DEMANDE D'AUTORISATION D'OCCUPATION DES SOLSVille de **BEGLES****PC 033 039 22 Z0107**
Déposé le 22/12/2022**Pétitionnaire** : LP PROMOTION CIRCEE - Représenté par M. AOUN Pierre
Domicilié : 25 Rue de Bayard - 31000 TOULOUSE**Pétitionnaire** : VILOGIA - Représenté par Mme LE JONCOUR Marie-Anne
Domicilié : 280 Boulevard Jean-Jacques Bosc - 33130 BEGLES**Adresse du projet faisant l'objet de cette demande** : 10-58 Avenue Alexis Capelle**Parcelles** : 39 AD 100, 39 AD 101, 39 AD 102, 39 AD 103, 39 AD 104, 39 AD 105, 39 AD 108, 39 AD 109, 39 AD 110, 39 AD 111, 39 AD 112, 39 AD 113, 39 AD 114, 39 AD 115, 39 AD 116, 39 AD 117, 39 AD 120, 39 AD 336, 39 AD 427, 39 AD 582p, 39 AD 583, 39 AD 606, 39 AD 607p, 39 AD 608p, 39 AD 682, 39 AD 683, 39 AD 879, 39 AD 880p, 39 AD 884, 39 AD 892p, 39 AD 895p, 39 AD 924, 39 AD 925, 39 AD 98, 39 AD 99**DESCRIPTION DU PROJET****Nature des travaux** :

- Nouvelle construction**Projet** : Construction de 180 logements et de services 270 chambres avec commerces.**Superficie du terrain** : 11015 m²
Surface Plancher totale : 16999 m²
Surface Plancher projet : 16999 m²**DISPOSITIONS D'URBANISME**

Objet : Construction îlot Capelle

COMMUNE	BEGLES
NUMÉRO ÉTABLIS

PJ : Plan du réseau public de distribution d'électricité indiquant les travaux d'extension nécessaires

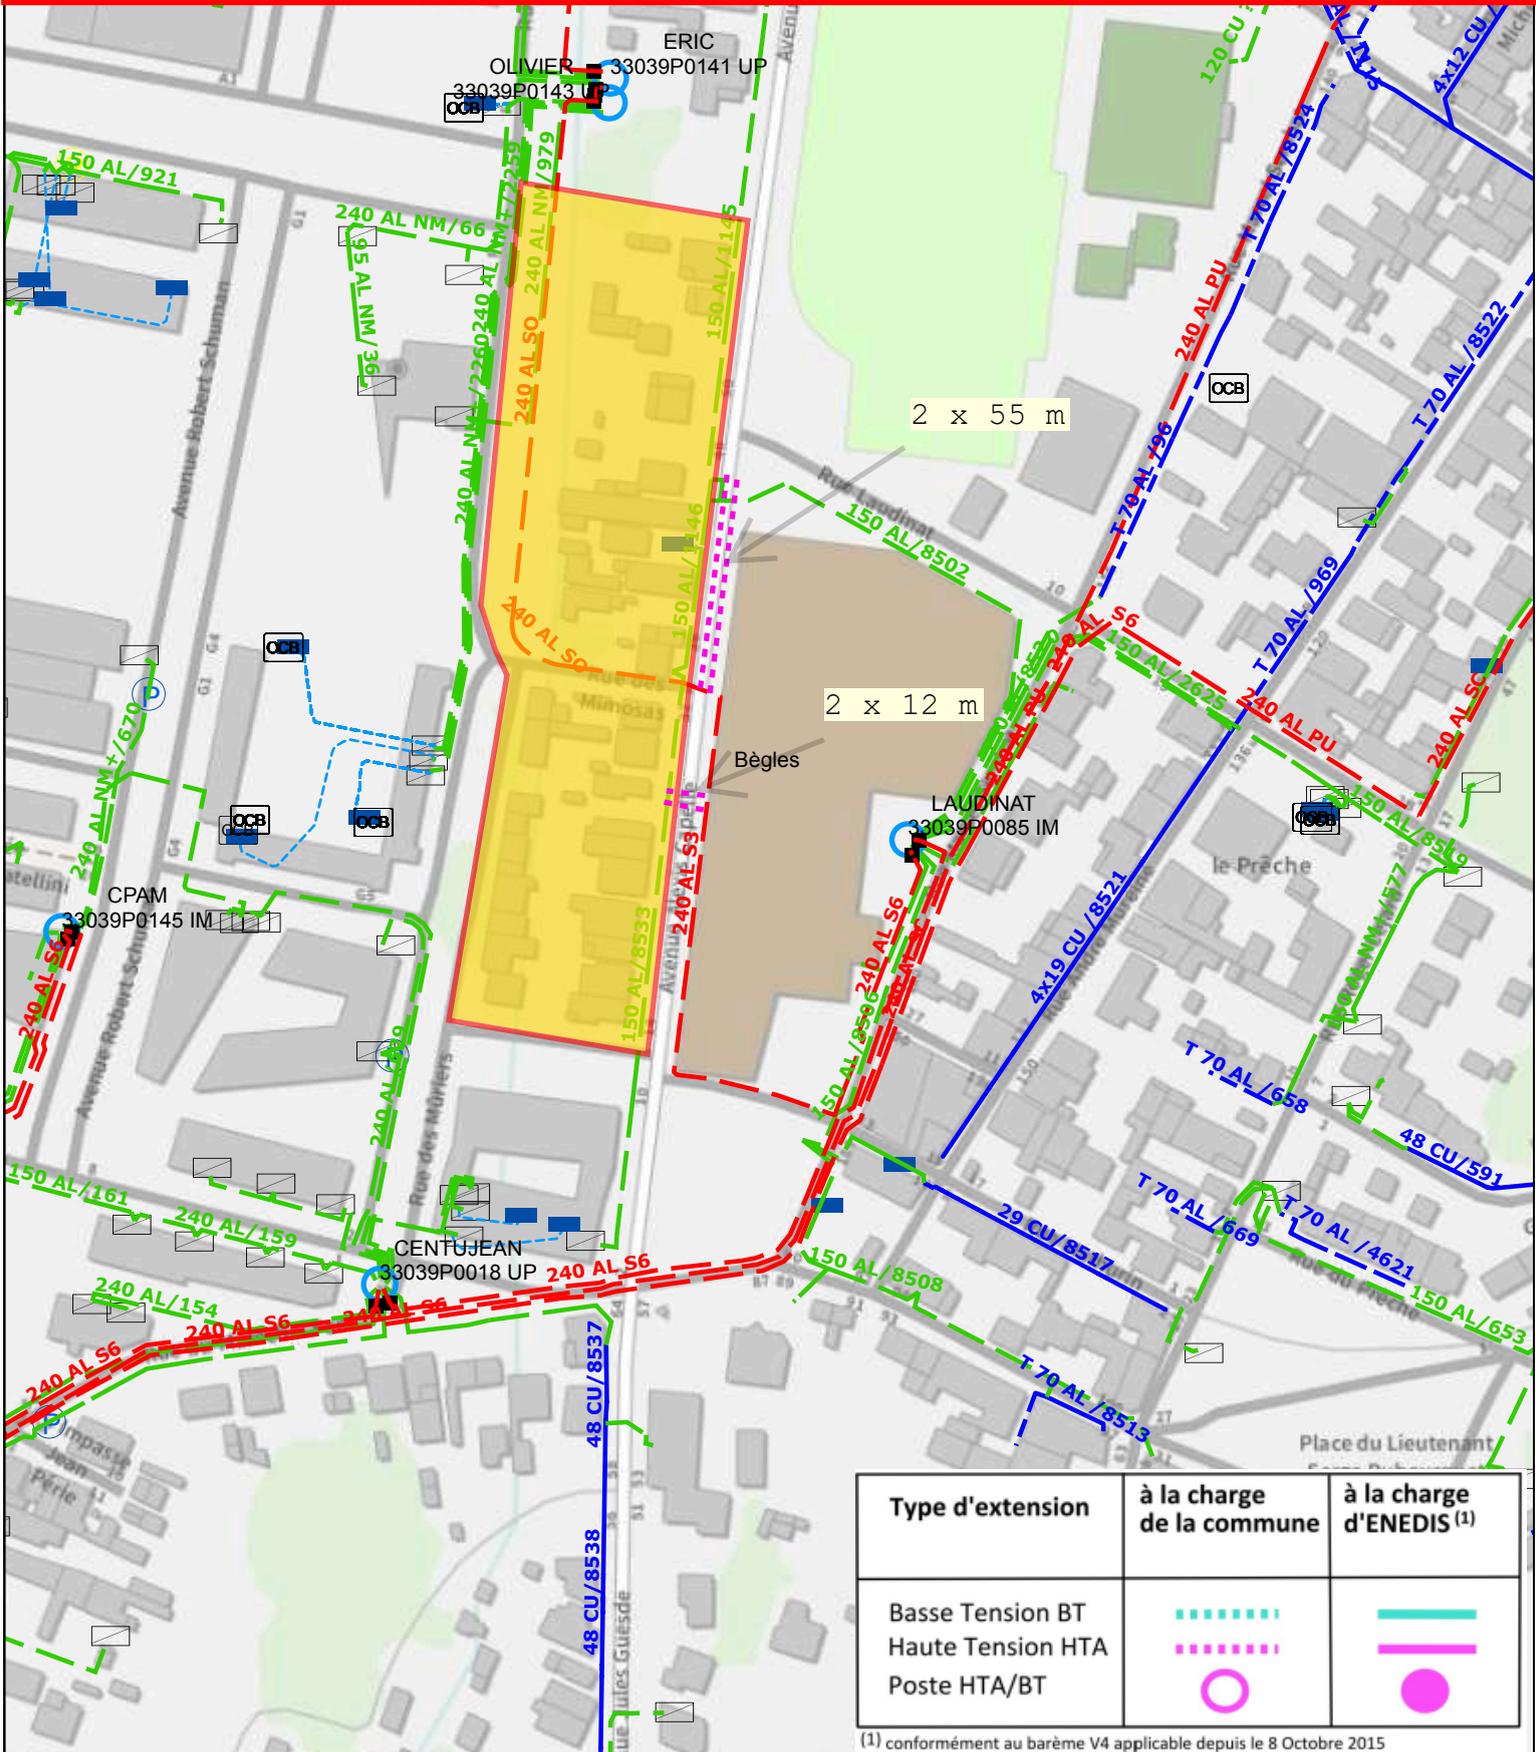
Nous avons instruit cette demande sans disposer de la puissance de raccordement nécessitée par le projet. L'autorisation d'urbanisme concernant un projet collectif immeuble, nous avons basé notre réponse sur l'hypothèse d'une puissance de raccordement globale du projet de 1296 kW triphasé.

La longueur de l'extension, en ce qui concerne le réseau nouvellement créé, est de :

- 134 mètres en dehors du terrain d'assiette de l'opération,
- 0 mètres sur le terrain d'assiette de l'opération.
